(仮称) 千葉袖ヶ浦天然ガス発電所建設計画 環境影響評価準備書
委員から寄せられた質疑・意見に対する事業者の見解

令和 4 年 6 月 30 日提出
株式会社千葉袖ヶ浦パワー

資材等置場利用計画（建設完了後）

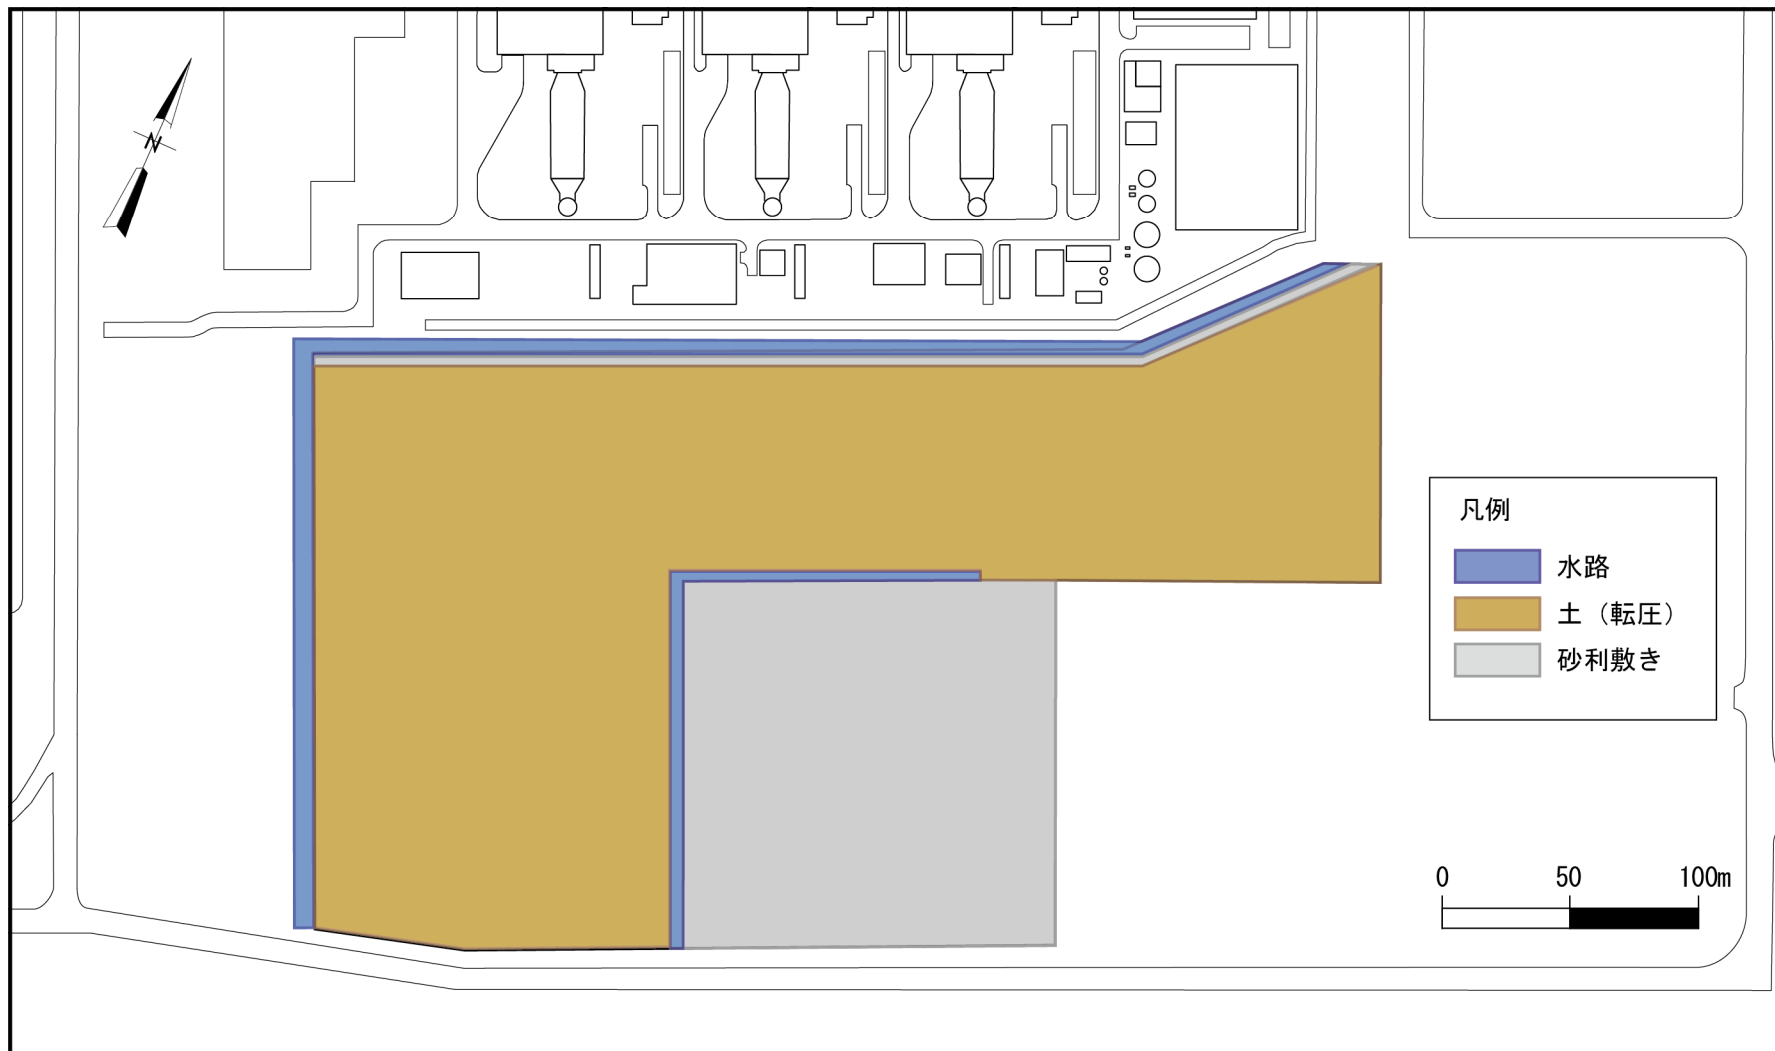
No.	項目	細目	質疑・意見の概要	事業者の見解	備考
1	事業計画	計画地	(4月22日現地委員会での質疑・意見) ビオトープのようなため池があるが、これは なにか。工事で撤去されるのか。	(4月22日現地委員会での回答) 出光バルクターミナル株式会社によると、ため池は構内散 水等に雨水を利用するために一時的に雨水を貯める場所と聞 いております。 発電所の工事により、発電所計画地と資材等置場の雨水を 流すための水路は一部改修しますが、ため池を改変する計画 はありません。	
2	事業計画	計画地	(4月22日現地委員会での質疑・意見) 資材等置場には草木が茂っているが、全て伐 採するのか。	(4月22日現地委員会での回答) 資材等置場として利用するため、草木は伐採して整地する 計画としております。	
3	事業計画	計画地	(4月22日現地委員会での質疑・意見) 資材等置場はコンクリートなどで覆うのか。	(4月22日現地委員会での回答) 砂利敷きにする計画です。	
4	事業計画	計画地	(4月22日現地委員会での質疑・意見) この用地の利用履歴はどのようなか。工場等の 建物が建っていた経緯はあるか。	(4月22日現地委員会での回答) 千葉県による埋め立て後に出光興産株式会社を取得した土 地になり、出光興産株式会社からは過去に建物などは建てら れておらず、未利用の土地と聞いています。 なお、出光バルクターミナル株式会社からは、一部のエリア を資材置き場等として使用していたことがあると聞いており ます。	
5	事業計画	計画地	(6月17日委員会での質疑・意見) 資材等置場は樹木を伐採して砂利を敷くとい うことだが、ここは埋立地になった後、1度も使 われていない自然が保全されている場所ではな いかと思う。砂利が敷かれる場所は、工事完了後 はどうなるのか。 面積を最小限に抑えることは考えているの か。現地で見た面積がすべて砂利になるという ことではないのか。 自然を保ってもらいたいので、砂利敷き以外 の工法も検討してほしい。	(6月17日委員会での回答) 資材等置場は、工事完了後には砂利敷きの更地となり、次第 に草木が生え、現状のような状態に戻っていくものと考えて います。 資材等置場は、必要最小限の面積としています。具体的には 準備書 p. 10 に示す範囲となります。 車両の出入りによる砂埃や粉じん、雨天時のぬかるみ等の 影響も考慮する必要があるため、現時点では資材置場や駐車 場として利用する範囲は砂利敷きを念頭に検討しておりま す。	添付資料参照

No.	項目	細目	質疑・意見の概要	事業者の見解	備考
				<p>(6月17日委員会後の追加回答)</p> <p>設計資料を改めて確認し、建設工事完了後の資材等置場の状態は、転圧された土と砂利敷きが混在する予定となっています。転圧された土の範囲は建設発生土の盛土(建設期間中は盛土完了後に一部の範囲は鉄板を敷く等して資材置場としても使用)、砂利敷きの範囲は事務所、駐車場、資材置場等で利用する計画です。</p> <p>そのため、転圧された土の範囲を中心に次第に草木が生え、現状のような状態に戻っていくものと考えています。</p>	
6	事業計画	計画地	<p>(6月17日委員会での質疑・意見)</p> <p>砂利敷きはチドリが繁殖する場所になるが、遷移が進んで草本類が生えてくると、チドリは繁殖しなくなる。今までは、ある時間軸の中で自然的な環境変化に適合した種が分布することが繰り返されてきたが、計画的に空間を変更していくことが求められるのではないか。</p> <p>神奈川県では、資材等置場を使用していない期間は生物に配慮した環境になるよう、事業者自らが環境を変えていくことを、計画段階から組み込んでいる事例がある。こういった事業計画によって環境の質を高めることができると思うので、事例がないではなく、事例にしていきたい。</p>	<p>(6月17日委員会での回答)</p> <p>発電所の環境アセスにおいて、資材等置場を使用していない期間に砂礫地から草地へと、事業者自らが計画的に環境を変えていくことで生物の保全を図っている事例は、把握しておりません。</p> <p>当社の事業に関しては、資材等置場は土地所有者から一時的に賃借して使用し、発電所の工事完了後には返却する土地であるため、当社で管理を継続することができず、同様の対応は難しいと考えます。</p>	
7	事業計画	計画地	<p>(6月17日委員会での質疑・意見)</p> <p>資材等置場は、他社の土地であるため、永続的には管理ができないと理解した。対象事業実施区域としている中で、事業者の土地ではない土地についても保全措置は論じられているのか。</p> <p>植物重要種の移植について、移植先は決まっているのか。</p> <p>土地所有者の他社と一緒に環境保全措置をしていくということか。大袈裟にする必要はないが、場合によっては千葉県の自然環境のセクションと相談してはどうか。</p> <p>具体的な計画は今後の図書に書くのか。曖昧にならないよう、将来管理できない土地について</p>	<p>(6月17日委員会での回答)</p> <p>陸生動物・植物の環境保全措置は、基本的に事業者が管理する敷地で実施する内容を挙げておりますが、植物重要種の移植については、土地所有者が管理する敷地に移植を行う計画です。移植の対象種は湿生植物であり、発電所工事により改変されないエリアの雨水排水用の水路周辺を候補地として土地所有者と協議を進めています。</p> <p>本事業の環境影響評価として、土地所有者との合意内容を評価書に記載することは難しいと考えておりますが、確実に環境保全措置が実施できるよう協議を継続してまいります。</p>

地形影響の予測結果（風向が北西の場合）

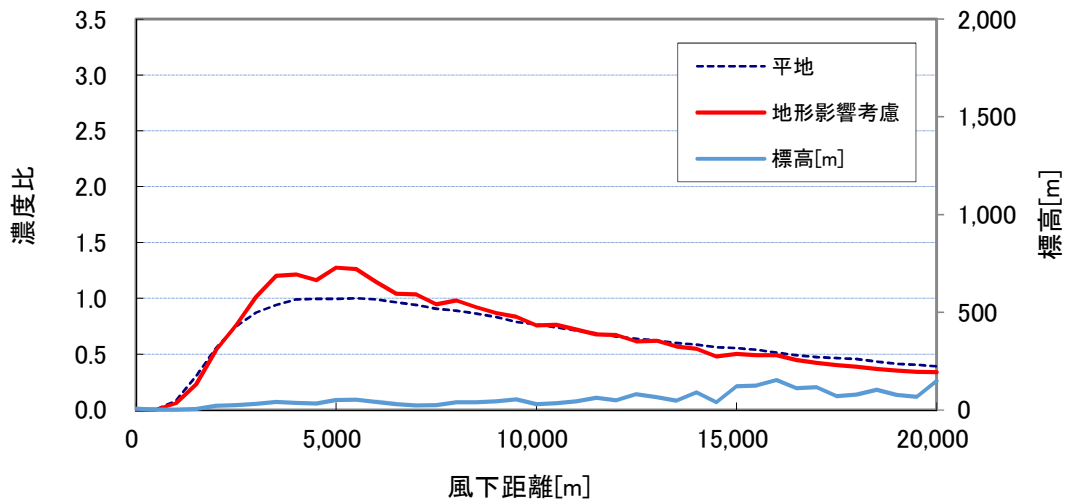
No.	項目	細目	質疑・意見の概要	事業者の見解	備考
14	調査、予測及び評価	大気質	(4月22日現地委員会での質疑・意見) 排熱回収ボイラ高さ30mの根拠を教えてください。	(4月22日現地委員会での回答) 設計思想によるもので、ガスタービンの排熱を効率的に蒸気エネルギーに変換する構造とすることや、耐震設計等の条件を踏まえた構造にしております。	
15	調査、予測及び評価	大気質	(6月17日委員会後の質疑・意見) 資料1-3のNo.52について、この住民の懸念は、近くに40-50mの標高のところに住宅地があり、設計煙突高(80m)と高度が近いので、その住宅地での濃度が高くなるかということであるが、事業者の回答は適切なものにはなっていないと思われる。なぜなら、事業者回答で言及されている最大着地濃度は標高0m地点での濃度であると思われる、40-50m付近の高度の濃度については何も示されていないからである。この住民が懸念する住宅地付近(標高40-50m付近)の濃度を示すことはできないのか。	(6月17日委員会後の追加回答) 住民の方のご意見にある住宅地の方向(北西の風の風下方向)は、「発電所に係る環境影響評価の手引」(経済産業省、令和2年)で定められている地形影響の判定条件に該当しないことから、標高による着地濃度への影響は小さいと考えております。 なお、準備書の概要説明資料において地形影響を考慮した予測として、南東の標高が高い地点を対象とした風向が北西の場合の予測結果をお示ししており、将来環境濃度は0.05668ppm(寄与濃度0.00068ppm、距離5km)であり、短期暴露の指針値に適合していることから、環境保全の基準等の確保に支障を及ぼすものではないと考えております。 平地の最大着地濃度に対する、地形影響を考慮した場合の着地濃度の比は、添付資料のとおり示します。	添付資料参照
16	調査、予測及び評価	大気質	(6月17日委員会での質疑・意見) 光化学オキシダントを気にしている住民が多い印象があるが、予測はされていない。決まった予測がないが、国では光化学オキシダントの予測などを行っている。NOx低減することで光化学オキシダントが低減するようになったとしたら、検討するのか。 NOxがオゾンに与える影響は時代によって変わってきており、過去NOxが多かった時代はNOxがオゾン発生の原因にならず、NOxが増えてもオゾンが低下する減少が発生していた。最近ではNOxが減少しているため、逆にオゾンに効く状態になりつつあると言われている。国の委員会の結果も注視しつつ、NOxを低減するよう検討していただきたい。	(6月17日委員会での回答) 光化学オキシダントは、1事業者からの排出がどれだけ生成に寄与しているかを定量的に予測評価する手法が現状では確立されていません。また、これまでに工場設備の更新や自動車の排ガス規制等によりNOxの総排出量が低減している状況であっても、光化学オキシダントは基準値を超える日数が減っていないことから、NOx排出量と光化学オキシダントの傾向に大きな相関はないと認識しております。今後、定量的な予測手法が確率されれば、当社の影響を予測することは可能ですが、過去の状況より全体的な影響として光化学オキシダントを管理していくことが現実的ではないかと思えます。 事業者としては、光化学オキシダントの原因物質の1つであるNOxの排出量を可能な限り低減し、環境負荷の低減を図ってきたいと考えています。

地形影響を考慮した予測として、南東の標高が高い地点を対象とした風向が北西の場合の着地濃度と標高の関係は、下図のとおりです。

平地の場合は、風下 5.5km の地点で着地濃度が最大（0.00053ppm）となりますが、地形影響を考慮した場合は、風下 5.0km、標高 51m の地点で着地濃度が最大（0.00068ppm）となります。

なお、最大着地濃度及びその出現地点は、煙流の有効煙突高及び拡散幅、地形によって乱される気流の関係から複合的に導かれるため、標高と着地濃度の関係は一定ではありません。

温排水の拡散予測範囲の比較（重畳予測・包絡範囲）

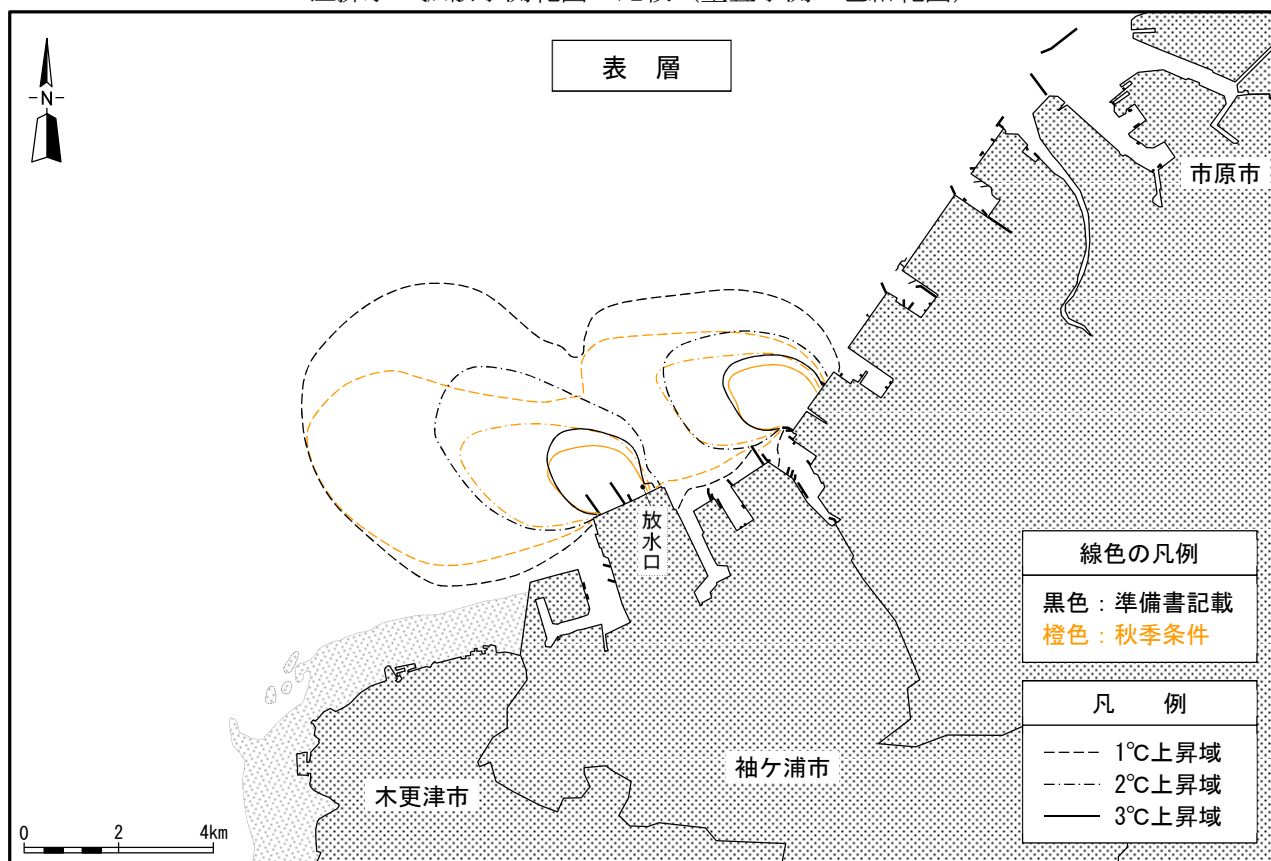
No.	項目	細目	質疑・意見の概要	事業者の見解	備考
			<p>頼関係を築くためにも、長期的な影響について、論理的な説明をしてもらいたい。</p>	<p>(6月17日委員会後の追加回答)</p> <p>6月17日委員会、資料1-3、No. 63, 64の事業者見解でご説明したとおり、東京湾に立地する11発電所の温排水量が30% (224.6m³/s) 増加した場合をシミュレーションモデルにより計算した結果、東京湾全体における海水温にはほとんど変化がなかった、とされる文献があります。</p> <p>そのため、本事業の温排水が東京湾全体の長期的な海水温の上昇に与える影響は少ないものと考えております。</p>	
23	調査、予測及び評価	水環境	<p>(6月17日委員会での質疑・意見)</p> <p>温排水のシミュレーションのパラメータは幅で入れると思うが、最も影響があるときの結果が記載されている。最悪を想定することも大事だが、漁業者とのコミュニケーションでは、最悪の時だけではなく、幅で見せた方が状況の把握ができる。</p> <p>例えば、準備書 p. 1499 の鉛直断面分布では線が1本しかないが、これが平均か最悪かが分からないため、シミュレーションの結果は、幅を把握する必要があると思う。</p>	<p>(6月17日委員会での回答)</p> <p>環境アセスとしての温排水シミュレーションでは、各パラメータは理論的に影響が最大になる値を設定しております。一方で、冬に養殖を行うノリの漁業者が近隣には多いことから、漁業者の方々へのご説明においては、季節を限定した影響を懸念する声も頂いています。そのため、これらのご意見に応じて適切なシミュレーションを実施し、対応していきます。</p> <p>潮時によって温排水の広がりも変わり、今回の予測では下げ潮時に温排水が最も沖に広がりやすい結果となったため、準備書 p. 1499 の鉛直断面分布は、その時の断面図を例として準備書には掲載しております。</p> <p>(6月17日委員会後の追加回答)</p> <p>温排水影響の幅についての例として、漁業者の方々へのご説明で用いている、秋季の条件で予測した温排水拡散予測結果を添付資料のとおり示します。</p>	添付資料参照

ノリ養殖は、種付け、育苗、沖出し、収穫の順に作業が行われますが、一般的に水温が 23℃以下でないと網にノリが定着しないと言われており、水温が 23℃前後となる秋季での温排水の影響が、ノリ養殖に重要な観点となります。

そのため、秋季の条件で予測した温排水拡散予測結果（重畳予測・包絡範囲）を補足資料として下図に示します。

なお、本予測は、ノリ養殖の観点に特化し秋季の条件に絞った影響であり、過去の環境影響評価事例における予測条件設定の考え方と異なること、また、最大影響を想定した包絡線である準備書掲載の温排水拡散範囲にも収まっていることから、準備書には掲載しておりません。

昆虫類トラップ調査地点の概要

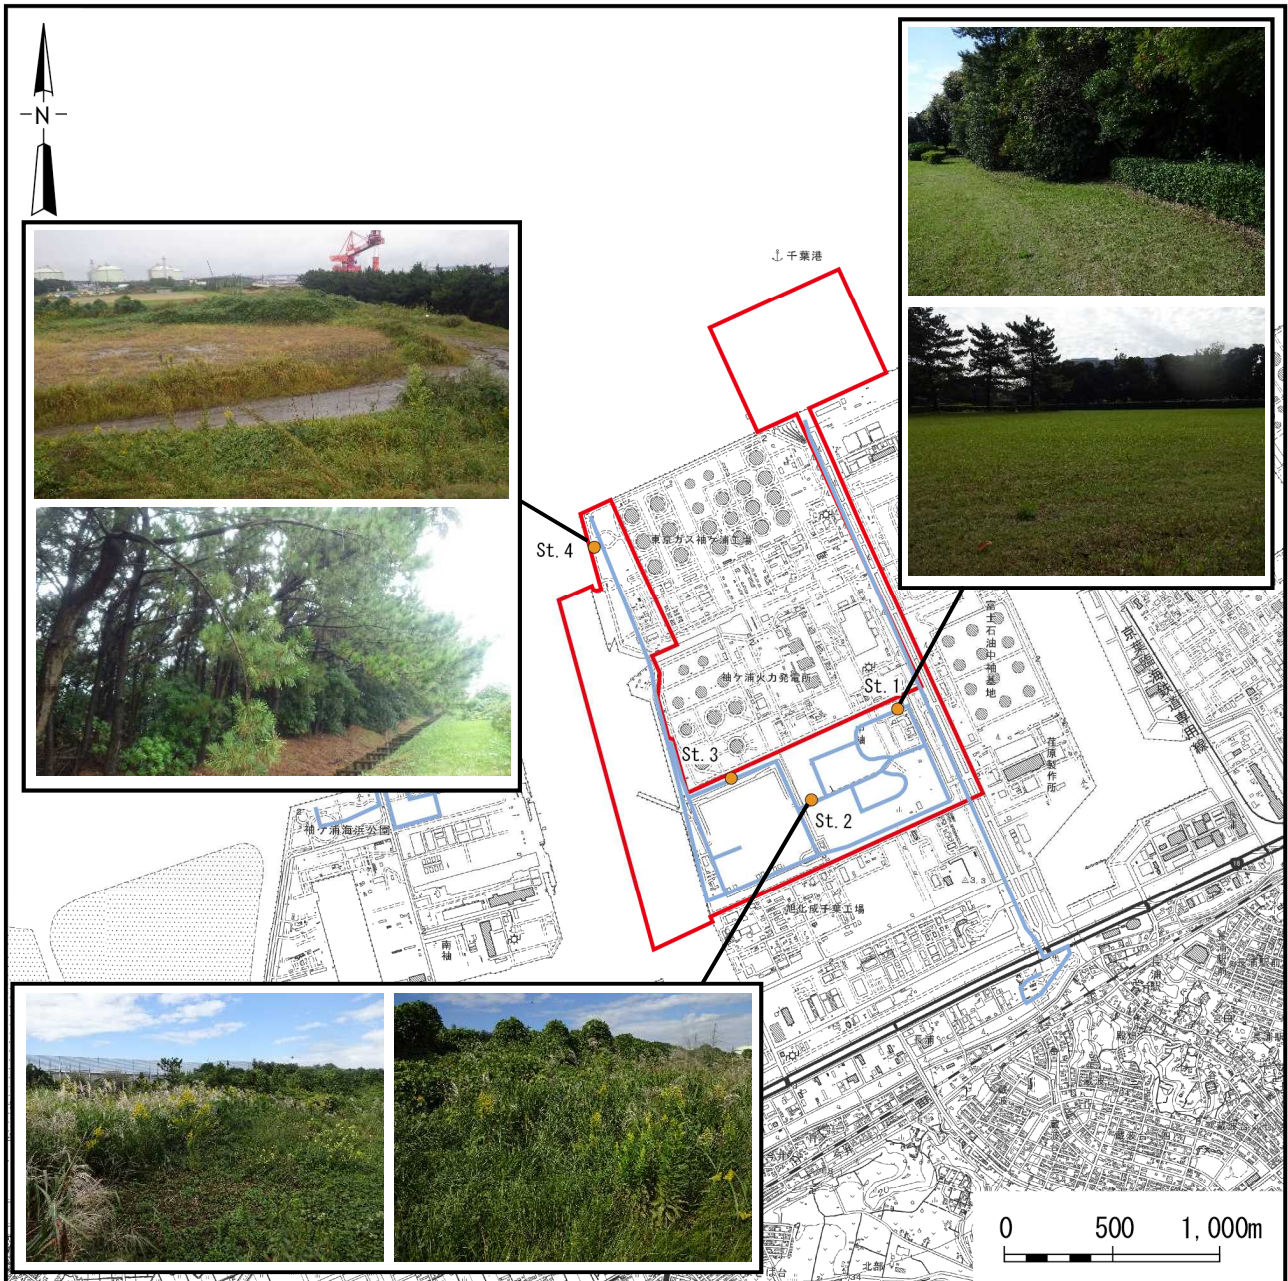
29	調査、予測及び評価	水環境	(6月17日委員会での質疑・意見) 海水温の上昇の生態系の評価について、東京湾で夏にしか繁殖活動をしていなかった生物が冬にも繁殖活動しているということが分かっている。このようなことも踏まえて説明をしてほしい。	(6月17日委員会での回答) ご意見として踏まえ、生息している生物の状況を勘案し、今後ご説明させていただくことを検討いたします。	
30	調査、予測及び評価	動物・植物	(4月22日現地委員会後の質疑・意見) 陸生動物調査位置（昆虫）について（準備書474p）、調査地点（ベイトトラップ調査とライトトラップ調査）の場所の修正を求めます。	(4月22日現地委員会後の追加回答) 陸生生物（昆虫類）のベイトトラップ及びライトトラップの調査地点につきましては、「発電所アセスの手引」において「調査地域内における動物相の概略を把握する観点から、野	添付資料参照

No.	項目	細目	質疑・意見の概要	事業者の見解	備考
			<p>現地調査から草原地に低木が帯状に生育しているのが確認できました。</p> <p>現在の調査地は低木林が含まれておらず昆虫相を過小評価する可能性があります。</p> <p>鳥類調査地点（準備書 471 p）と同じ場所に変更するか追加してください。</p>	<p>生動物の生息環境を網羅する調査地点、調査区又は経路を設定する」とされており。</p> <p>これを踏まえ、準備書 p983～985 に記載の通り、調査範囲における代表的な環境として、St. 1 は公園（広場）及び植栽樹群（常緑広葉樹）、St. 2 はチガヤ群落及びオギ群落、St. 3 は植栽樹群（常緑広葉樹）、St. 4 は植栽樹群（常緑針葉樹）に設定しております。</p> <p>現地調査よりご指摘いただいた場所（準備書 p966～967 記載の鳥類調査地点 Pt. 3 付近）（以下「該当場所」という。）は、草地とまばらな低木が生育している環境となっておりますが昆虫類の調査地点 St. 1 は樹林地と草地が隣接している環境、St. 2 は低茎及び中高茎草地が広がる環境、St. 4 は低木がまばらに生育している環境であり、これらの地点を調査することにより該当場所に生息する昆虫類の状況を網羅できているものと考えております。</p> <p>また、陸生生物（昆虫類）の調査は、ベイトトラップ調査及びライトトラップ調査のほか、該当場所を含むエリアにおいて一般採集調査を行い、スウィーピング法、ビーティング法等による採集、目視観察及び鳴き声による確認を行っております。</p> <p>以上のことから、調査地域の環境を踏まえた調査地点を設定し、動物相の概況は把握できているものと考えております。</p>	
31	調査、予測及び評価	動物・植物	<p>（6月17日委員会での質疑・意見）</p> <p>準備書 p. 1450 について、左右のページの関係が分からない。</p>	<p>（6月17日委員会での回答）</p> <p>左右のページで高さを揃えた対の構成になっており、左側に環境保全措置、右側にはそれに対応する評価の概要を記載しています。</p>
